濱江水資源再生中心  
建物拆除、樹木移植（除）及圍籬圍設工程  
第二階段

# 樹木移植計畫書

修正版

## 前次會議審查意見、修正說明、頁碼等回覆對照表

圖 2 全區平面配置及施工範圍圖

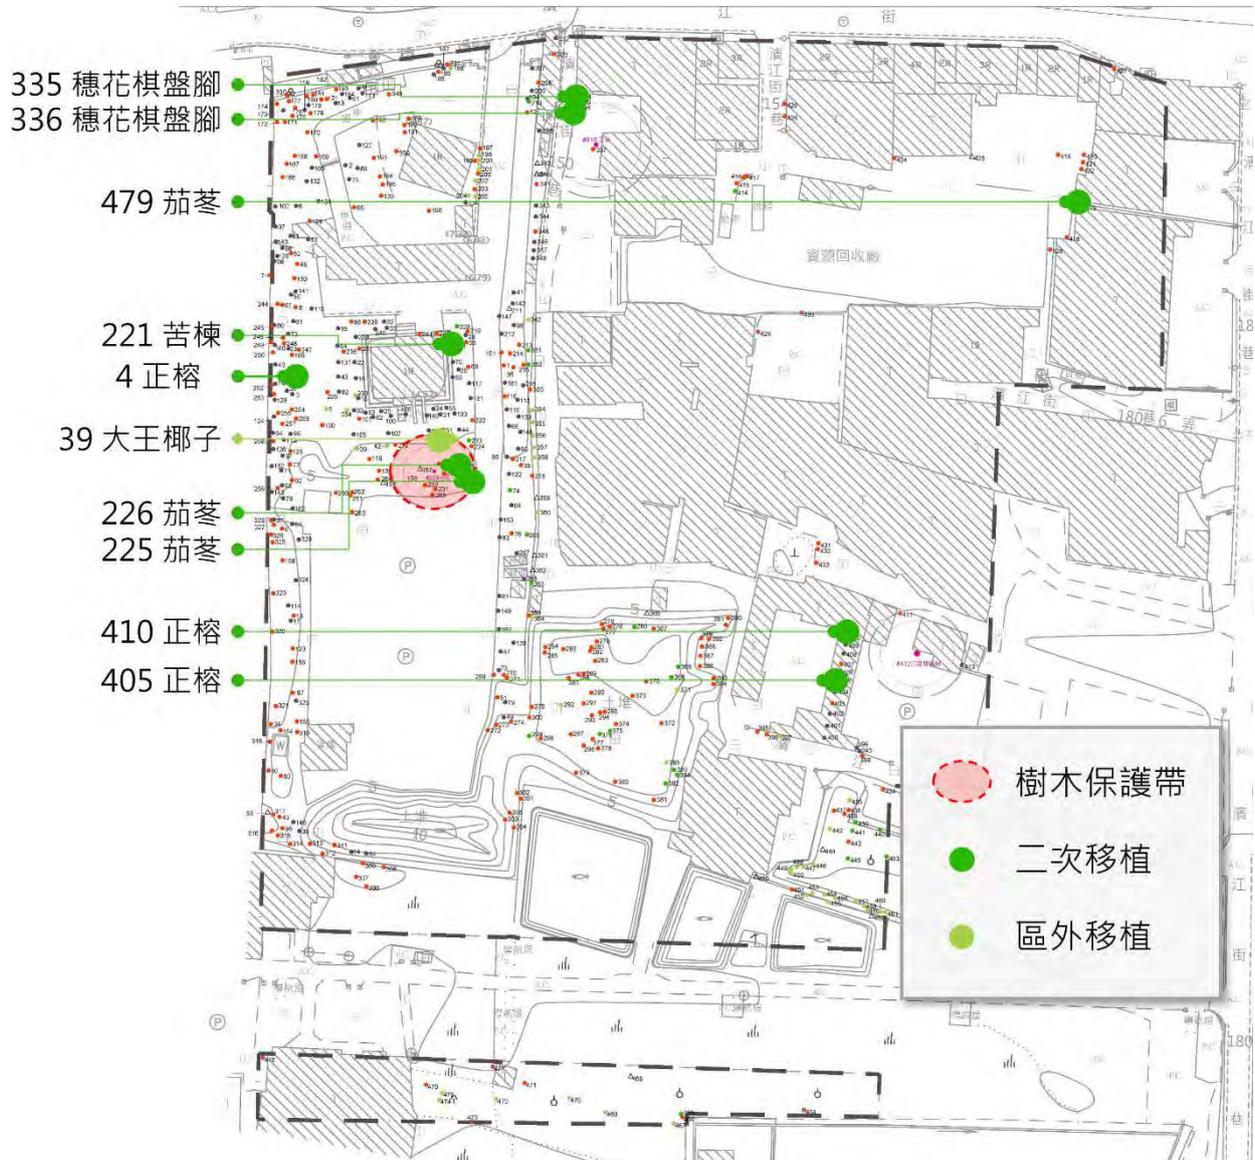
項次	委員/幹事	委員綜合討論建議	處理情形	頁碼	備註
		作業等應依樹種胸徑10~30分不等規格尺寸作核實分析，而非一致性之籠統單價項目。另養護期6個月與切結書負保活責任1年有所差異，請一併說明修正。	12個月，感謝委員指正。		
15	委員	P. 43 樹木移植申請人及承商資料，工作組織編制計畫主持人等，其代表性如何？請說明。	謹遵委員意見辦理，已針對敘述不清部分進行補正。	P. 44-51	
16		樹木資源媒介平台之樹木媒合證明，媒合成功樹種及數量，請修正。	謹遵委員意見辦理，請參閱P. 58 附件三。	P. 54	
17		P. 3，建議於平面圖編號後加上樹種名稱。	謹遵長官意見辦理，請參閱P. 4 圖2。	P. 4	
18		P. 19，非屬受保護樹木之證明文件提此區域無登錄列管之受保護樹木，惟P. 1基地樹木處理方式表內登載共計3株受保護樹木，與前列之說明似有矛盾，建議修正說明。	謹遵委員意見辦理，3株受保護樹木各別為4565正榕(自編號310)、4564雀榕(自編號229)及4566印度橡膠樹(自編號412)，另經府授文化資源字第1133015818號函核定之受保護樹木保護計畫已確認其他樹木為非受保護樹木。其餘樹木皆未達受保護樹木之標準。	P. 20	
19		P. 20 第一次修剪斷根訂於今(113)年6月，惟移植計畫若核定後仍需簽報市府核准，作業時間恐有不足，建議調整至7月。	謹遵委員意見辦理，已將預計第一次斷根時間調整至113年7月，第二次斷根期與移植預定期亦往後順延1個月至同年9月及11月。	P. 21-22	
20		樹木資源媒介平台媒合證明保留，其餘頁面(P. 58~63)可刪除。	謹遵委員意見辦理，請參閱P. 58 附件三。	P. 54	
21		P. 39，土壤調查結果為何？請補充。	謹遵委員意見辦理，惟樹木定植點須待後續細部設計方能確認，故目前尚無法執行定植點土壤調查。	P. 40	
22		P. 41 7.9.3 提及保活期12個月，並附註1年內常態存活率80%，如有枯死將以1:2換植，請補充說明之。	謹遵委員意見辦理，依環境說明書內容，如於保活期內有樹木枯死，則應以同徑級樹木1:2比例換植(即死亡1株應補植2株)。	P. 42

圖 5 假植區平面配置圖

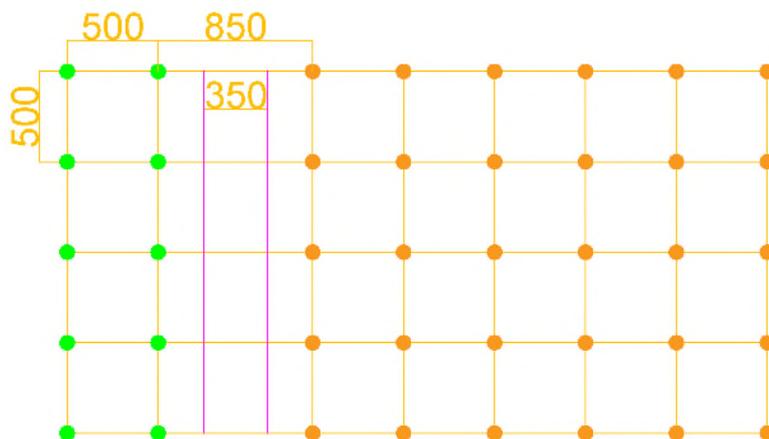
項次	委員/幹事	委員綜合討論建議	處理情形	頁碼	備註
1	委員	已達受保護樹樹標準229雀榕、412印度橡膠樹，移植核准函？	謹遵委員意見辦理，受保護樹木移植計畫應缺乏水資源中心詳細配置圖，故目前尚無法提送計畫；惟先前已提送基地內3株受保護樹木之保護計畫，依府授文化資源字第1133015818號已獲文化局核定，可進行受保護樹木周邊之非受保護樹木移植工程。	P. 55-56	
2		226茄苳及39大王椰子在受保護樹帶內，文化局之核准函建議附上。	謹遵委員意見辦理，請參閱P. 59 附件四、文化局樹保計畫核定函。	P. 55-56	
3		假植區配置圖請修正。	謹遵委員意見辦理，請參閱P. 6 圖5。	P. 6	
4		P. 20 茄苳為常綠樹，非落葉樹。	謹遵委員意見完成修正，更正茄苳為常綠樹種。	P. 21	
5		P. 24 編號39大王椰子，計畫修剪量0%，和實際不符，建議修正為留存枝葉120~150°，以外則修除。	謹遵委員意見辦理，已更正修剪量及修剪敘述。	P. 25	
6		P. 29 編號335、336穗花棋盤腳，修剪量為10%，僅修除枯乾病蟲枝及不良枝，建議樹高及冠幅不變。	謹遵委員意見辦理，已更正修剪量及修剪敘述。	P. 29-30	
7		P. 33 斷根方式兩種，剝皮斷根或直接斷根，請說明哪種方式，或依林木現況斷根。	謹遵委員意見辦理；進行第一次斷根作業時，可視現況擇部分直徑5公分以上側根進行環狀剝皮，另5公分以下根系可直接切斷，惟須留意斷根時應將傷口整平並塗抹保護劑，以降低病原菌入侵可能性。	P. 34

圖 24 根控盆假植施工圖

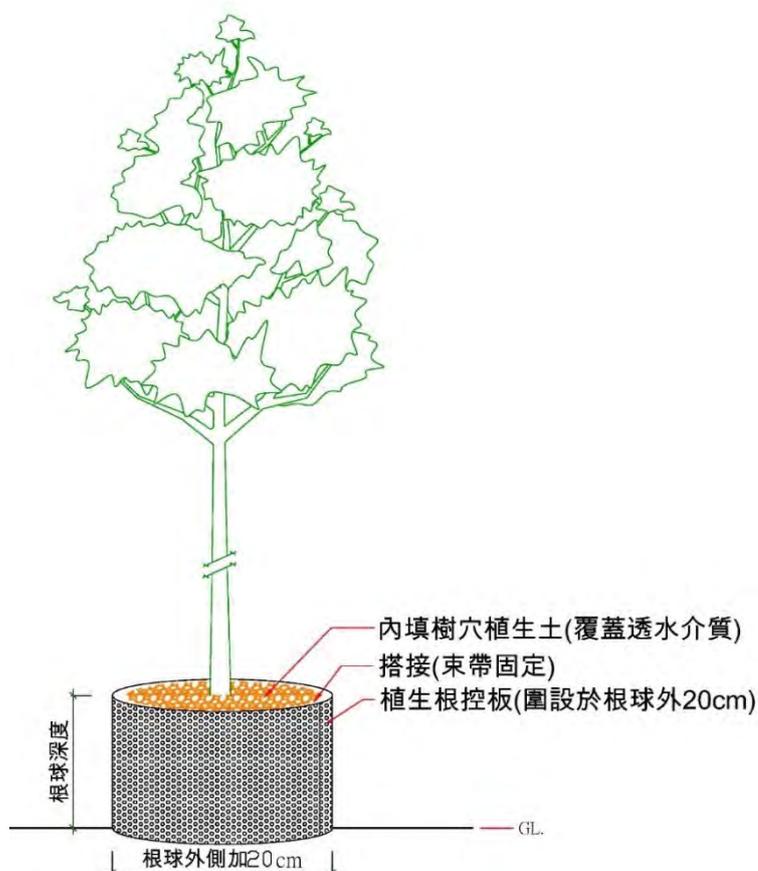
項次	委員/幹事	委員綜合討論建議	處理情形	頁碼	備註
8	邱志明 委員	根控盆假植澆灌控水方式很重要，宜說明。	謹遵委員意見辦理，假植期間將依天氣、土壤及樹木現況謹慎執行澆灌作業，並視情況使用水披肩以穩定給水。	P. 39	
9		樹木資源媒介平台資料請修正。	謹遵委員意見辦理，請參閱P. 58 附件三。	P. 54	
10	委員	有關移植計畫案內編號39大王椰子與226茄荖何以位於已達受保護樹木標準之樹木的樹木保護帶內？嗣經文化局核定受保護樹木保護計畫之現況為何？請說明。	謹遵委員意見辦理，編號39大王椰子及226大王椰子於111年調查初期即位於編號229雀榕(受保護樹木編號4564)旁，並位於受保護樹木樹冠外推三米範圍(樹木保護帶)內，先前已提送基地內3株受保護樹木之保護計畫，依府授文化資源字第1133015818號已獲文化局核定，可進行受保護樹木周邊之非受保護樹木移植工程。	P. 55-56	
11		假植區9株區域內規畫3.5m之施工動線位置為何？未來再回植基地內預定位置，其p.5圖4. 二次移植平面配置圖，紅粗虛線部分，是否為所畫定範圍區？應有明確標示說明。	謹遵委員意見辦理，3.5米寬動線已另外標示，請參閱P. 6圖5；	P. 6	
12		區外移植大王椰子1株於第二區部分，請於所附圖7. 假植配置圖標示其實際位置。	謹遵委員意見辦理，編號39未來假植點位請參閱P. 7圖8。	P. 7	
13		落葉樹種編號479茄荖胸高直徑30cm，計畫需斷根2次，10月移植，請確實掌握移植適期，移植時要加大根球並保持其完整，做妥假植後的水分管理。	謹遵委員意見辦理，惟因本案工程須於11月中前完成移植工程故難以延長養根時間，故將加強養根期間與假植後的養護及澆灌作業，以確保新生根系之發育及樹木假植之存活率。	P. 34	
14		有關經費預算部分，其樹木假植工程總表項三，二次移植之假植與養護工程，應比照項次一，全樹形樹木修剪作業，依樹種數量規格尺寸大小之差異，編製不同單價分析及費用。例如：斷根、根球包裹、吊掛運輸、假植	謹遵委員意見辦理，重新編撰之工程經費預算請參閱P. 47，斷根及根球包裹作業依尺寸不同而有預算差異，惟吊運作業應為同期施作、使用機具相同，故未依樹木規格不同而於預算上有所差異。養護期6個月係為誤植，應為	P. 43
